N300 inspectie tbv onderhoud 04-04-25, wegdeel 0.0-9.1 en 22.5-25.3

Profiel 2 met verharde berm

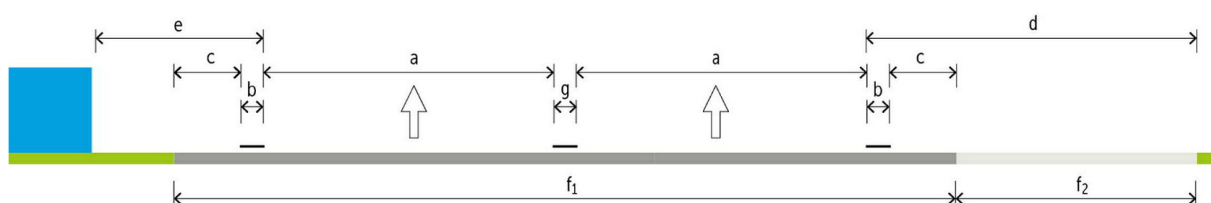
Vanaf 2.65 tot 9.1 en 22.5-25.2 (25.3 is 70km/h deel) is het mogelijk om te gaan verbreden naar profiel 2

a rijstrook	3,25 m
b kantstreep	0,20 m
c redresseerstrook	0,60 m
d vluchtzone	2,50 m
e objectafstand	≥ 1,50 m
f ₁ verhardingsbreedte	8,25 m
f ₂ half verharding	1,70 m
g deelstreep	0,15 m
